Prüfungsbericht zur Antwort des Gemeinderates vom 11. Juni 2014 auf die Motion

Entflechtung der Verkehrsströme im oberen Hirschengraben

Benno Frauchiger
Bern, 25. Oktober 2015

Abbildung 1: Grafische Verschiebung der bestehenden Abzweigung in die Wallgasse

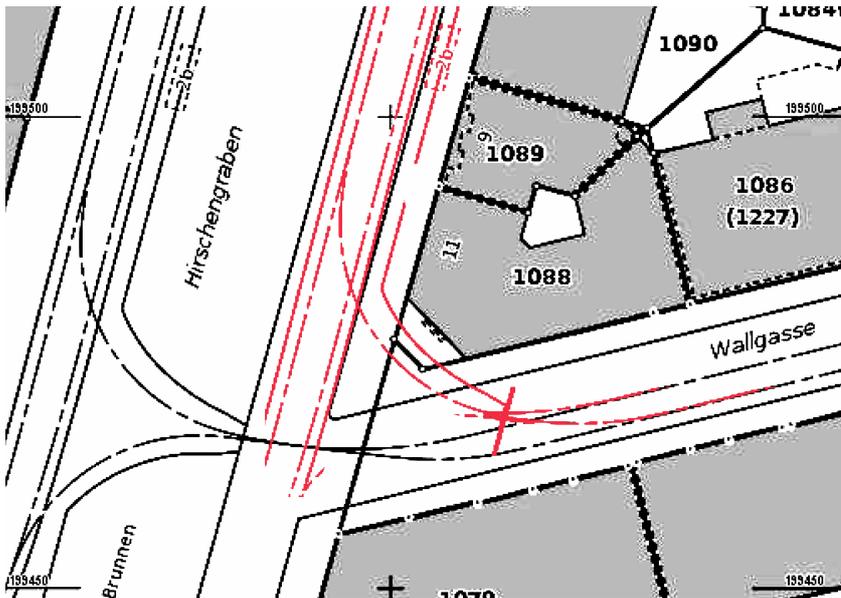
Zumindest in das südliche Gleis dürfte die Abzweigung in die Wallgasse selbst mit dem bestehenden minimalen Kurvenradius von 20m machbar sein. Der minimale Gebäudeabstand zur Gleisachse beträgt dabei etwa 5m, der minimale Abstand zwischen Gebäude und Tramwand somit immer noch über 3,5m.

Abbildung 2: Überlagerung Situation Hirschengraben Ost-Wallgasse (schwarz) mit Situation Bollwerk-Speichergasse (rot)

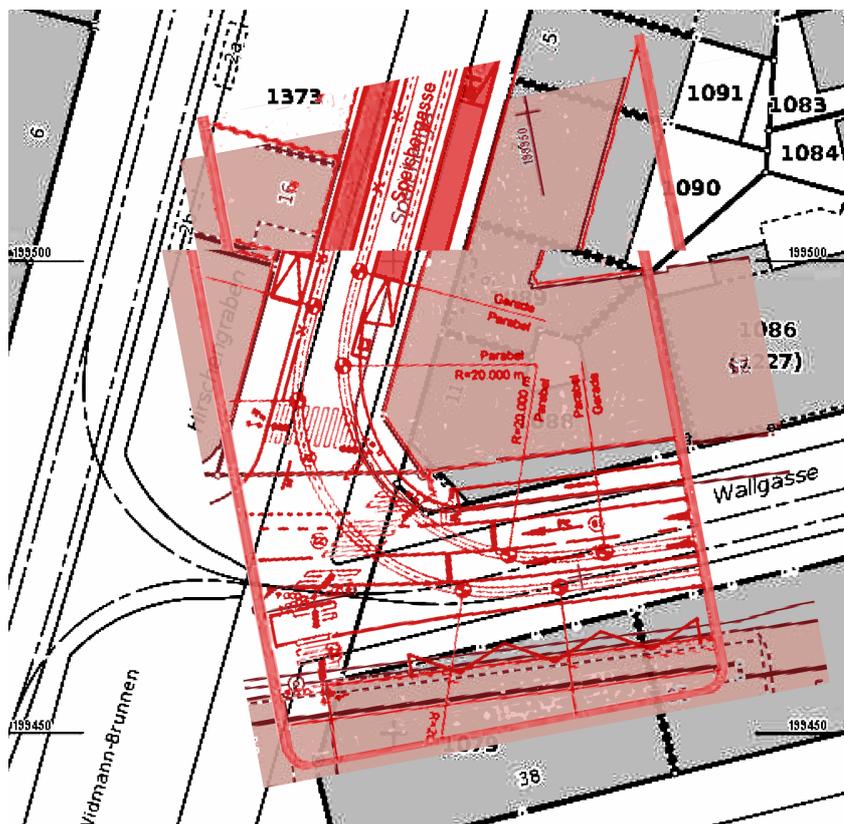
Das Resultat mit diesem Ansatz ist sehr ähnlich. Der Kurvenwinkel ist bei der Abzweigung Bollwerk-Speichergasse zwar etwas geringer. Dennoch zeigt die Überlagerung deutlich, dass mit einer Verlängerung des Kreisbogens auch bei der Abzweigung in die Wallgasse ein Kurvenradius von 20 m machbar ist, zumindest um das südliche Gleis in der Wallgasse zu erreichen. Der Gebäudeabstand zur Gleisachse wäre auch hier knapp 5 m und damit sogar noch etwas grösser als bei der geplanten Abzweigung Bollwerk-Speichergasse.

Abbildung 3: Konfliktbeladene Gleislage im südlichen Bubenberg bei viergleisiger Führung im Hirschengraben. Von der ZMB zweite Tramachse als nicht machbar beurteilt. (Quelle Synthesebericht ZMB)

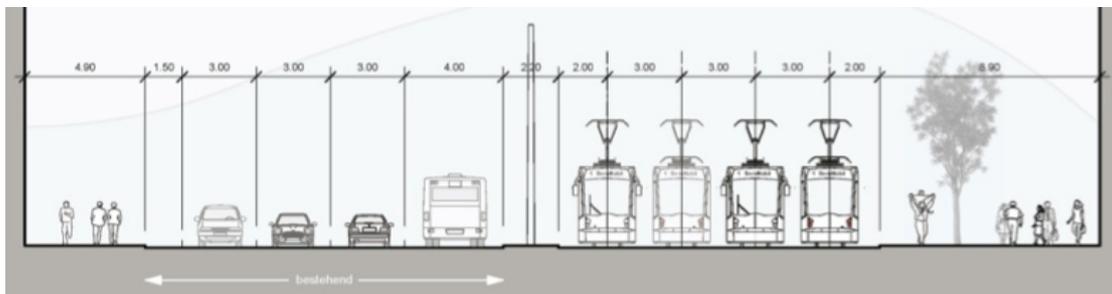
Es wurde offenbar übersehen, dass bei einer Verlegung der Gleise in den Hirschengraben Ost eine solche viergleisige Anlage auf dem südlichen Bubenbergplatz gar nicht entstehen kann, und dass nicht neue Konflikte mit Velofahrenden und Zufussgehenden entstehen, sondern dass bestehende Konflikte mit Velofahrenden und Zufussgehenden gelöst werden. Die Tramführung würde eher mit einer zweiten Tramachse im Bubenberg der vom Gemeinderat favorisierten Variante entsprechen (Abbildung 4).

Abbildung 4: Von der ZMB zweite Tramachse bevorzugte Gleislage im Bubenbergraben, wie sie auch der Motion "Entflechtung der Verkehrsströme im oberen Hirschengraben" entsprechen würde (Quelle: Synthesebericht ZMB)

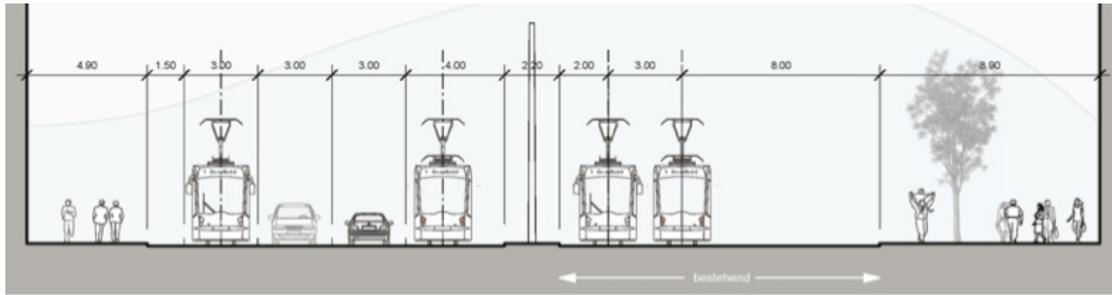
Anders als bei der beurteilten viergleisigen Anlage im Hirschengraben würde sich bei einer Gleisverlegung in den Hirschengraben Ost auch am südlichen Ende des Hirschengrabens die Situation für Velofahrende verbessern. Für die Velobeziehung Bundesgasse-Monbijoustrasse sind vorteilhaftere Querungswinkel der Gleise möglich, als dies heute oder bei einem viergleisigen Ausbau der Fall ist. Die Verbesserung der Velobeziehung Schanzenstrasse-Hirschengraben-Monbijoustrasse ist eigentlicher Inhalt der Motion. Bei deren Umsetzung wird auch im südlichen Hirschengraben die Konfliktsituation für Velofahrende entschärft.

Abbildung 5: Bestehende (schwarz) und zusätzlich neue (rot) Weichenanlagen bei der im Rahmen der ZMB 2. Tramachse untersuchten 4-gleisigen Variante im Hirschengraben.

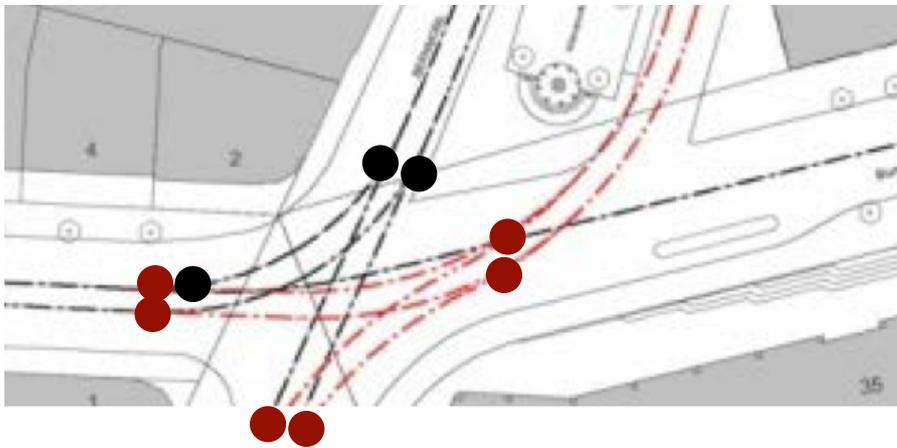
Auch hier stimmen diese Aussagen lediglich in Bezug auf die Betrachtungen im Rahmen der Zweckmässigkeitsbeurteilung, wo von vier Gleisen im Hirschengraben ausgegangen wurde. In diesem Fall sind neben der Anbindung des Dienstgleises aus der Bundesgasse vier Weichenpaare notwendig, und die Gleisplatte vergrössert sich tatsächlich massiv (Abbildung 5).

Abbildung 6: Weichenanlagen Variante Hirschengraben Ost

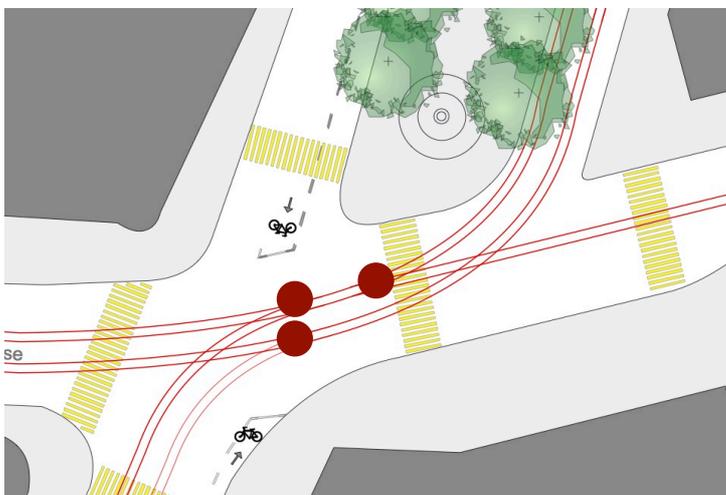
Bei einer Verschiebung der Gleise vom Hirschengraben West in den Hirschengraben Ost, ist dagegen neben der Anbindung des Gleises aus der Bundesgasse weiterhin nur ein Weichenpaar nötig. Die Gleisplatte würde nicht grösser, sie würde sich lediglich verschieben (Abbildung 6).

Störend könnte sein, dass die Weichenanlage bei der Variante Hirschengraben Ost im Gegensatz zu heute auf die Fahrbahn der Achse Bundesgasse-Effingerstrasse zu liegen käme. Um dies zu lösen, könnten die Weichenanlagen auch stadteinwärts in den Hirschengraben Ost verlegt und das Gleis als Doppelgleis in die Kreuzung geführt werden. Solche Lösungen mit vorgezogenen Weichen sind auf dem Basler Tramnetz durchaus üblich (Abbildung 7).

Abbildung 8: Heutige Verkehrsführung im oberen Hirschengraben von Velo (rot), Fussverkehr (grün), Tram (schwarz)

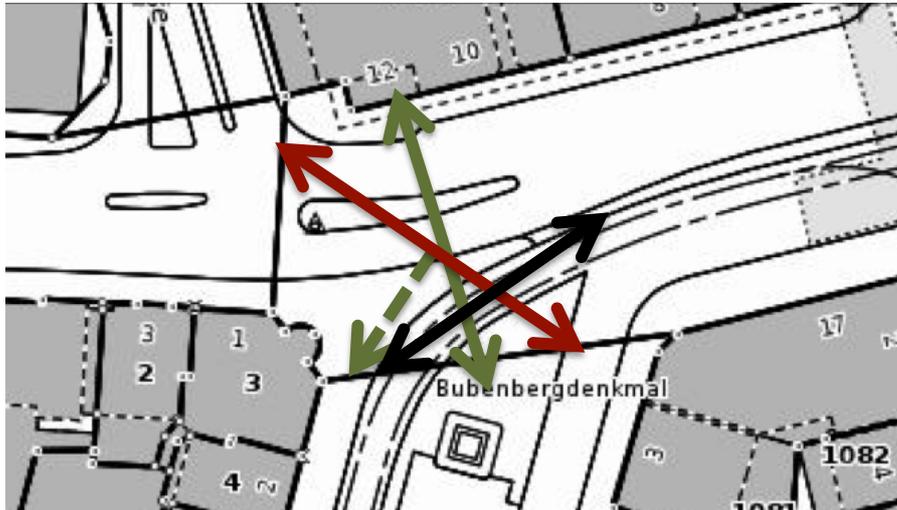
Im oberen Hirschengraben kreuzen sich mit der heutigen Tramführung der Fuss-, Velo- und Tramverkehr an einem Ort. Dies führt zu erheblichen Konflikten zwischen den Verkehrsträgern (Abbildung 8). Daneben kommt es aufgrund des schmalen Warte- und Zirkulationsraum im Hirschengraben West bei der Tramhaltestelle auch zu Konflikten zwischen dem Fussverkehr Richtung Monbijoustrasse und den wartenden Trampassagieren.

Abbildung 9: Entflechtung der Verkehrsströme im oberen Hirschengraben von Velo (rot), Fussverkehr (grün), Tram (schwarz)

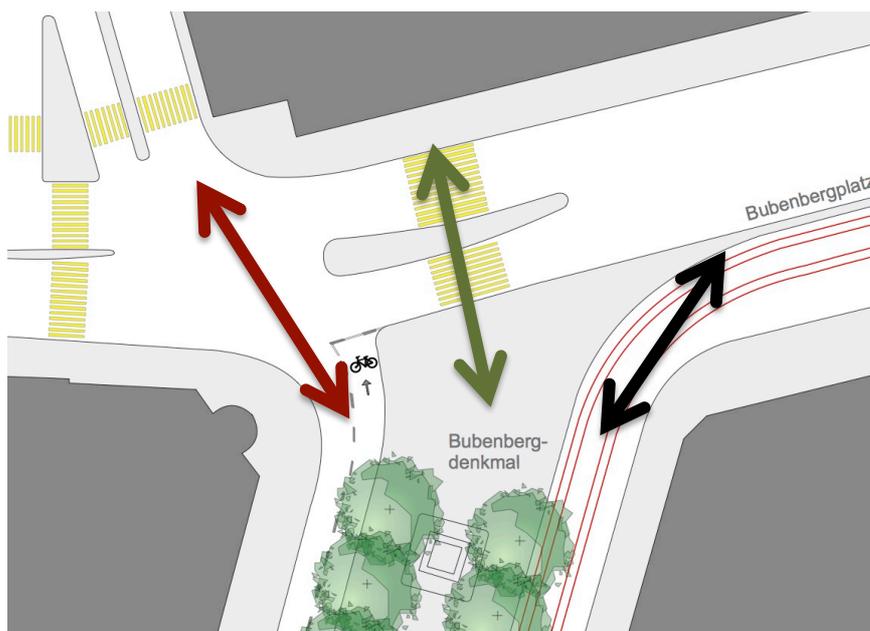
Mit der geforderten Tramführung im Hirschengraben Ost würden diese Verkehrsströme entflechtet (Abbildung 9). Es kann eine attraktive Veloverbindung von der Schanzenstrasse zur Monbijoustrasse erstellt werden, womit für die Velos die Querung der Fussgänger im oberen Hirschengraben und ein zweimaliges Queren der Tramgleise vermieden wird. Der Fussverkehr Richtung Monbijou wird direkt in die Hirschengrabenpromenade geführt, wodurch diese ihren Zweck als Promenade wieder erfüllen kann.
